ASSUNTO
AJUSTE DE TRAÇADO VIÁRIO E DE ÁREA VERDE

O CONSELHO MUNICIPAL DE DESENVOLVIMENTO URBANO AMBIENTAL, EM SESSÃO REALIZADA NO DIA 01/09/2020 (SEI 20.0.000080009-1), face ao disposto no artigo 164, INCISOS I E ii, da lei complementar nº 434, de 1º de dezembro de 1999 aprova:

Alteração de gravame de traçado viário da Diretriz “4383”, com 14,00m de largura, e ajuste de gravame da Praça Frei Celso Brancher, adjacente à esta diretriz, para acompanhar seu novo traçado, inserido na MZ 4, UEU 034, Bairro Teresópolis, conforme plantas 01 e 02 anexas.

01

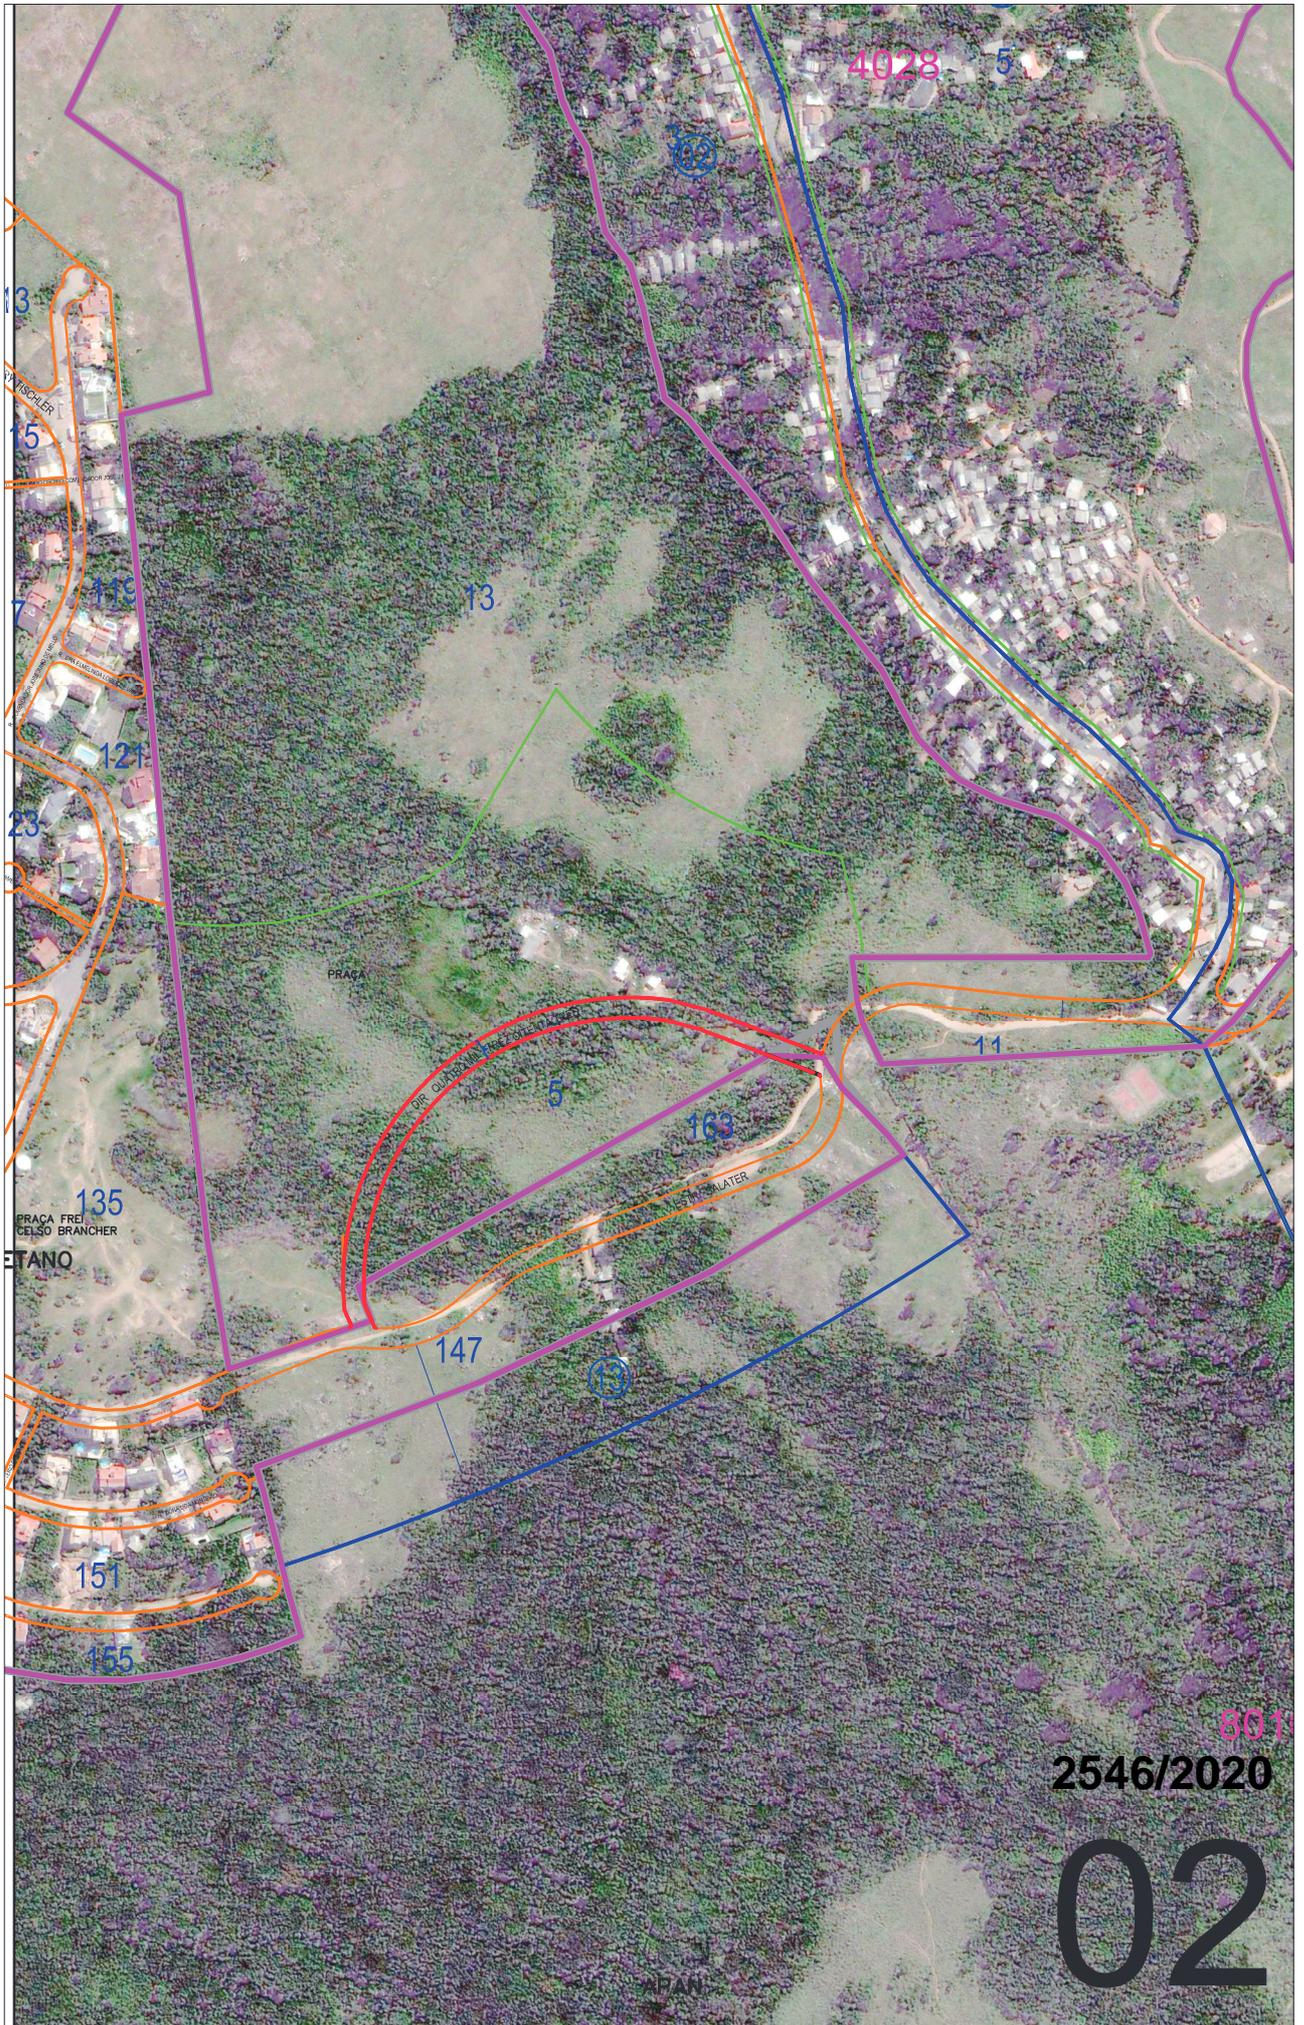
A presente demanda teve origem no EU 002.206656.00.4, aberto pela CTAAPS para ajustes na Diretriz “4383”, a fim de compatibilizar o seu traçado com o traçado do loteamento Chácara Teresópolis, aprovado em 29/10/2009 e licenciado em 04/11/2015.
